NOTA INTERIOR

Asunto: Informe sobre las conexiones de la autovía E-901/A-3 con sus vías de servicio, en los pp.kk. 343+100 y 343+800, márgenes derecha e izquierda, respectivamente, en el término municipal de Quart de Poblet

**Jefe de Demarcación
 de Carreteras del Estado
 en la Comunidad Valenciana**

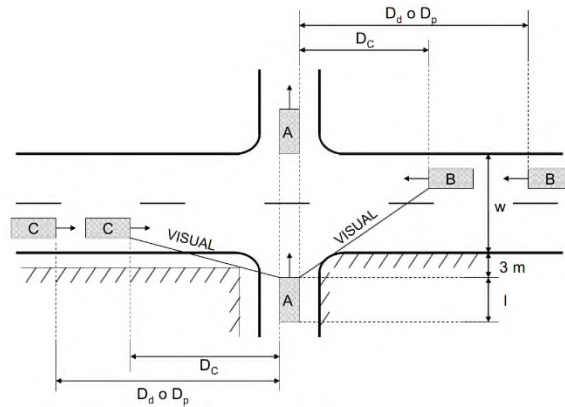
El uso terciario y, sobre todo, industrial, del suelo urbanizado al que prestan acceso las vías de servicio obliga a considerar al camión articulado, con cabeza tractora y semirremolque, como el vehículo patrón característico para el que debe asegurarse la visibilidad de cruce en estas intersecciones de las vías de servicio. Las características de este tipo de vehículos, de una longitud mayor y con una menor capacidad de aceleración, hacen que en su maniobra de arranque tras detenerse en la señal de *stop* ocupen por más tiempo unos cruces, que además son más largos de lo normal, debido al fuerte esvía de los carriles que se cruzan, prácticamente paralelos y con una separación no muy grande entre ellos.

La teórica distancia de cruce, que recorre un vehículo que circula por el carril de deceleración a la velocidad máxima de 40 Km/h, señalizada en su parte final, y que un porcentaje nada despreciable de vehículos supera de manera asidua, mientras que un vehículo articulado ocupa el cruce saliendo del *stop*, ronda los 150 metros. Esta distancia de cruce es una de las tres distancias, junto a la de parada y la de decisión, que se tienen en cuenta para determinar la visibilidad de cruce, y que habitualmente suele ser la más restrictiva de las tres. El valor de esta distancia teórica de cruce se aleja de la visibilidad disponible en estas intersecciones, con valores situados en torno a los 100 metros. La visibilidad a disposición de los conductores se ve limitada, en este caso, por obstáculos visuales constituidos por los propios elementos funcionales de la carretera, tales como la señalización, los sistemas de contención de vehículos, las vallas de cerramiento, los báculos de alumbrado o las plantaciones antideslumbramiento de la terciaria.

Figura 7. Vehículo articulado procedente de la autovía, con la luz de freno activada, ante el rebasamiento de la línea de detención del "stop", por parte del vehículo que circula por la vía de servicio de la margen derecha de la autovía, a la altura de la intersección del p.k. 343+100

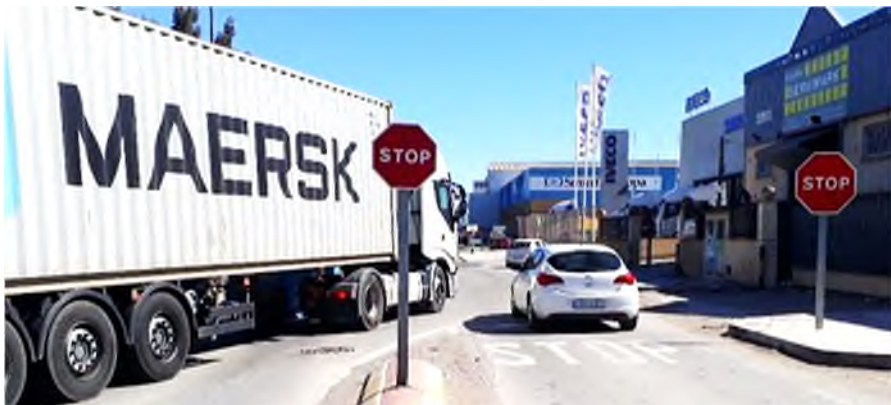
El problema de falta de visibilidad se acrecenta en el caso del *stop* que deben realizar los vehículos que circulan por el carril de la vía de servicio con el mismo sentido de circulación que el de la calzada del tronco que abandonan los vehículos en estas conexiones intermedias. El ángulo muerto que no cubre el espejo retrovisor dificulta la visibilidad de los vehículos que se aproximan a la intersección por el carril de deceleración, pudiendo este hecho colaborar a la falta de observancia de la prioridad de paso, tal y como puede apreciarse en la secuencia adjunta en la figura 6, registrada por el vehículo de la web *GOOGLE MAPS*, en el carril de deceleración de la salida específica del p.k. 343+800 MI.

Figura 9. Accesos existentes en la intersección de la vía de servicio de la margen derecha de la autovía, vistos desde el final del carril de deceleración de la salida del p.k. 343+100

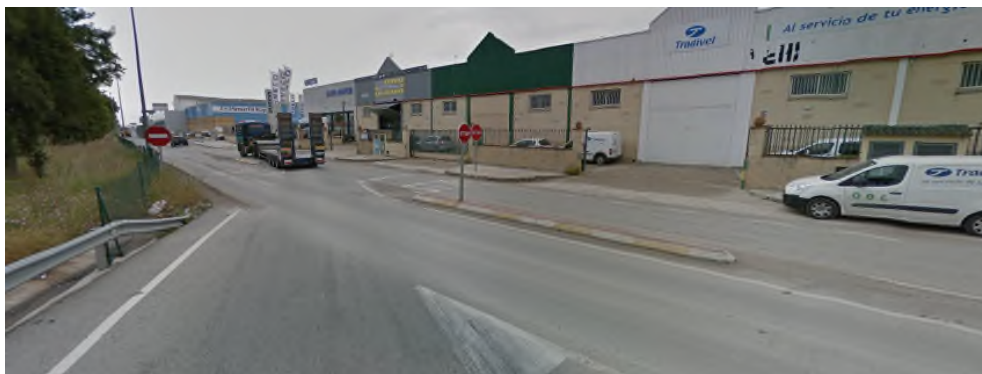
El tercer problema de las intersecciones está relacionado con la presencia de accesos a propiedades colindantes en los mismos cruces, lo que multiplica el número de puntos de conflicto de la conexión, afectando a la explotación de la autovía y sus elementos funcionales.

La existencia de estos accesos, en las proximidades de las dos intersecciones de salida de la autovía, no cumple con la actual regulación de la disposición de accesos que hace la norma de trazado 3.1-IC, que no permite ninguna conexión ni acceso en los primeros 250 metros de las vías de servicio, medidos desde la sección característica final, de 1,00 metro, del carril de deceleración.

Los problemas descritos en las conexiones de la Autovía del Este E-901/A-3 con las vías de servicio situadas en ambos márgenes, a la altura de sus puntos kilométricos 343+100 y 343+800, en el término municipal de Quart de Poblet, afectan negativamente a la seguridad viaria, motivo por el que se propone la clausura de las mismas y su reordenación a través de los enlaces situados en los puntos kilométricos 342 y 346 de la autovía, que permiten los cuatro movimientos posibles, tanto de salida de la autovía hacia las vías de servicio como de entrada desde las mismas a la autovía, en los dos sentidos de circulación de esta.
